表 B.2 监理工程师通知单

工程名称：杭州聚晖新能源有限公司 603.86 千瓦分布式光伏发电项目（万华）

编号：HZJH-WH-TZD-003

质量问题

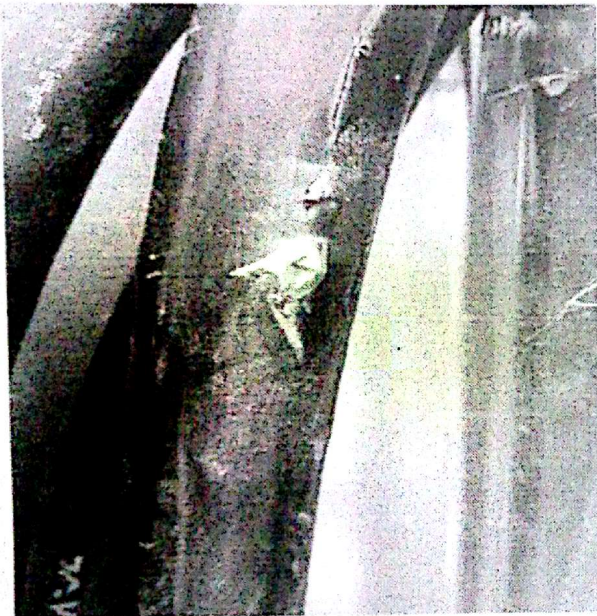
今（2017 年 6 月 16 日）我项目部人员对万华科技园区屋面施工进行巡视检查时发现施工单位对我监理人员之前口头提出的问题没有整改（桥架不允许使用燕尾钉固定，要用螺栓固定），造成今天部分电缆绝缘层破损（见图）。针对这一问题请总包给出一个好的解决方案。并加强现场管理。杜绝类似事情再次发生！

限 3 日整改完成！
